**Soosaare kinnistu projekteerimistingimuste  
eelnou kooskõlastamine märkustega,  
ristumiskoha nõuded**

Olete esitanud Transpordiametile kooskõlastamiseks projekteerimistingimuste eelnõu Saare maakonna Saaremaa valla Nasva aleviku Soosaare kinnistule elamu (EHR kood 121454459), puurkaevu ja kanalisatsiooni ehitamiseks.

Kinnistu (katastritunnus 34801:006:0319) asub riigitee nr 77 Kuressaare-Sääre tee km 5,464-5,51 kaitsevööndis.

## Riigitee 77 km 5,494 ristumiskoha ehitamise nõuded

Joonis 1. Ristumiskoha pikikallate kujundamine

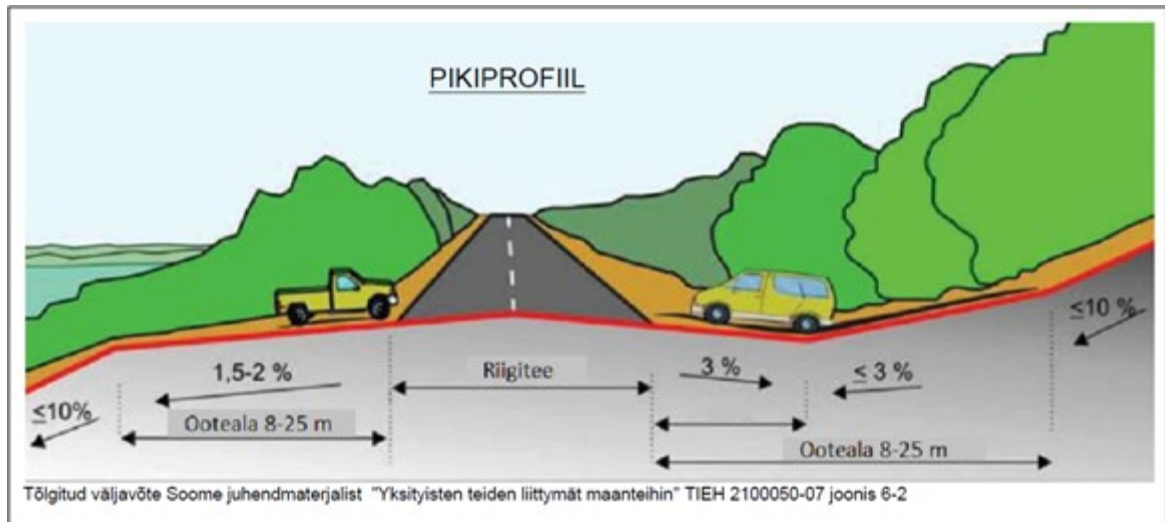
10. Ristumiskoht projekteerida riigiteega võimalikult täisnurga all. Ristumiskoha pikikalded määrata vastavalt alltoodud joonise põhimõtetele arvestusega, et riigitee alusele maale sademevett üldjuhul ei juhita.
